# 大間原子力発電所

敷地ごとに震源を特定して策定する地震動のうち

内陸地殻内地震について

(コメント回答 その1)

Noda et al.(2002)による検討用地震の候補となる地震による地震動の  
応答スペクトルの比較(地震基盤, 内陸補正なし)

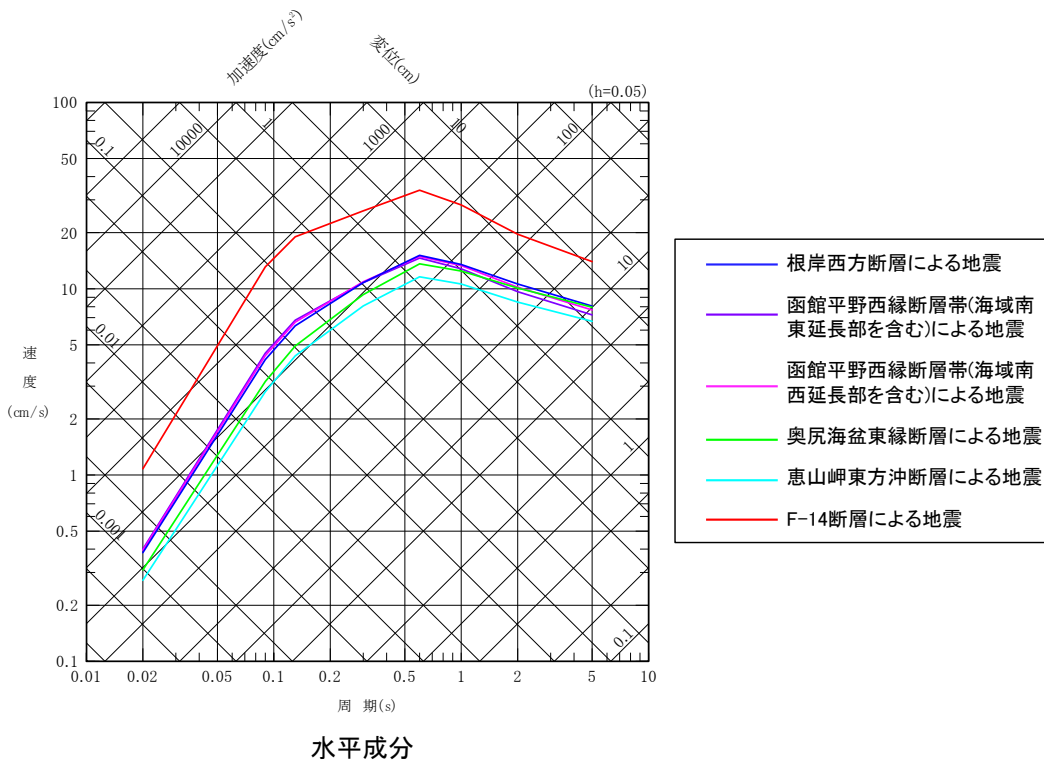
コメントNo.S4-5

- P.6で選定した検討用地震の候補となる6地震について、Noda et al.(2002)の方法により、応答スペクトルの比較を行った。
- 敷地に及ぼす影響が最も大きいと考えられる活断層による地震としてF-14断層による地震を検討用地震に選定する。

地震発生層の設定の検討項目、及び評価の一覧

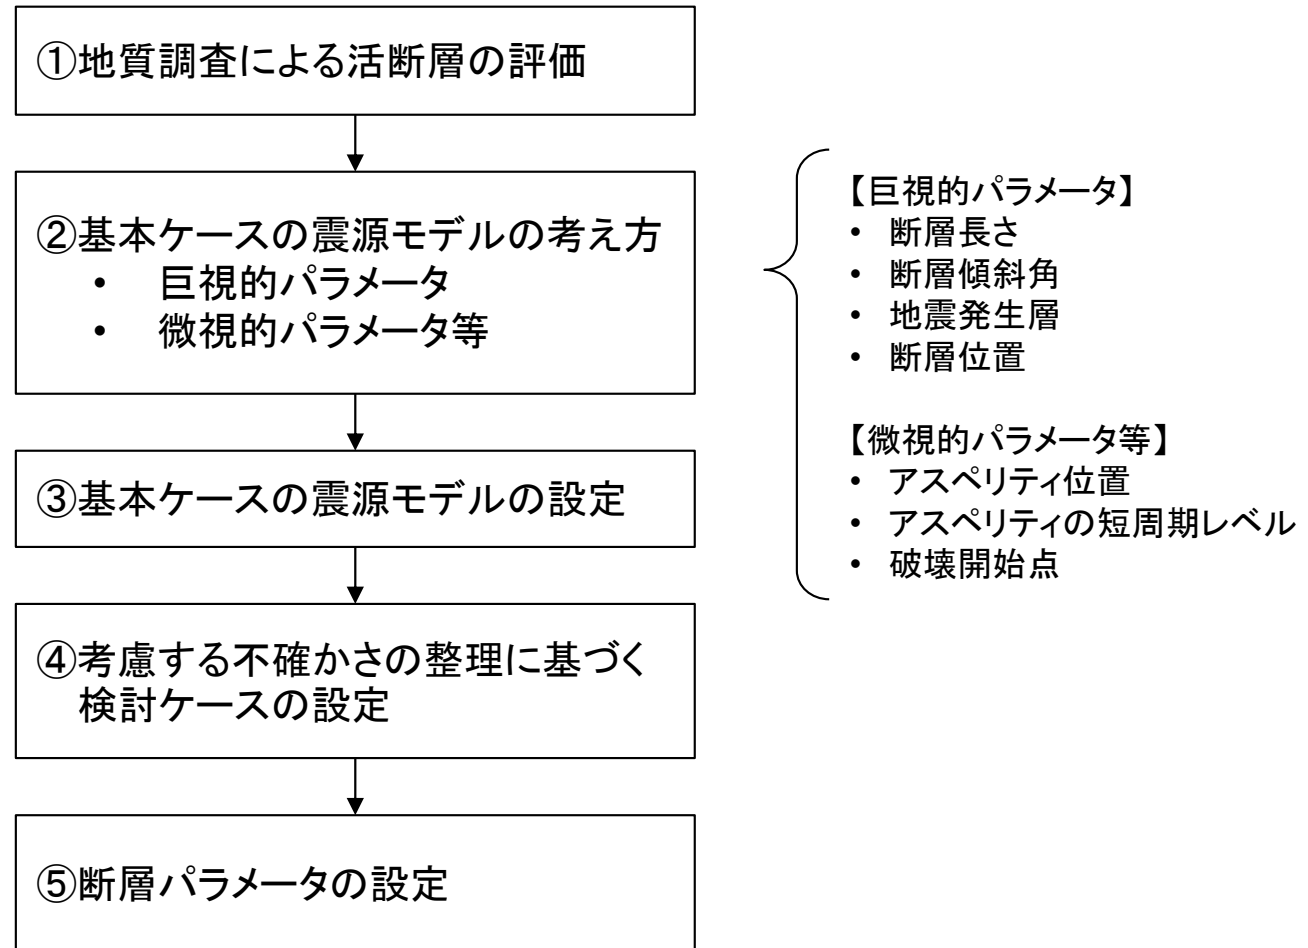
コメントNo.S4-5

微小地震の震源深さ分布に基づけば、地震発生層上限深さは5km程度と考えられるが、敷地周辺のP波速度分布を踏まえ、保守的に深さ3kmの位置に設定。

微小地震の震源深さ分布に基づき、深さ15kmの位置に設定。

地震発生層下限深さを15kmとする設定は、コンラッド面の深さの評価(12~16km程度)、及びキュリー一点深度の評価(14~17km程度)と矛盾しない。

地震発生層上限深さは、3kmに設定

地震発生層下限深さは、15kmに設定
